**BRUXELLES. Rue de la Fourche, 29-31 (arch. Thomas JASINSKI – 1911)**  
(= façade arrière dans la zone de protection du bien sis rue des Bouchers, 7 / zone tampon Unesco / Inventaire )  
**PERMIS D'URBANISME** : transformer et aménager 4 logements aux étages d'un immeuble, supprimer une partie du volume en intérieur d'ilot, fermer un aéra sur plusieurs niveaux, créer une extension sur 3 niveaux, modifier la devanture commerciale et la façade avant (régularisation) - plans modifiés  
Demande de la Commune du 23/09/2025

#### Avis de la CRMS

Situations existante et projetée de l'élévation avant (extraits du dossier)

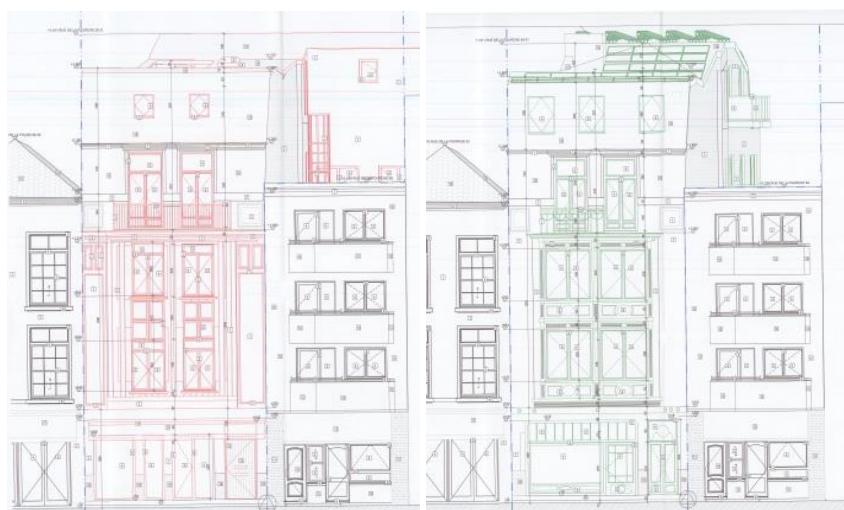
La modification radicale que le projet propose pour la façade de la bretèche, encore dans son état d'origine, en introduisant une composition avec une nouvelle structure, de nouvelles baies et un nouveau décor n'est pas admissible sur le plan patrimonial et n'est étayée par aucune justification. ***La CRMS désapprouve cette approche qui banaliserait la façade. Elle demande de conserver et de restaurer la bretèche existante en respectant sa structure, y compris les baies (proportions, divisions, etc.) ainsi que les éléments décoratifs d'origine (prévoir l'isolation par l'intérieur).***

La volonté de modifier et réorganiser la devanture commerciale selon une composition plus classique – comprenant une vitrine avec une allège et une imposte –, est positive. ***La CRMS, qui soutient cette opération, encourage le demandeur à revenir à un état le plus proche possible de la devanture de 1934, encore visible sur une photographie de 1981 (voir ci-dessus).*** En se référant à cet état, la restitution de la devanture commerciale et la conservation/restauration du reste de la façade permettront de rétablir une lecture qualitative et cohérente du bien.
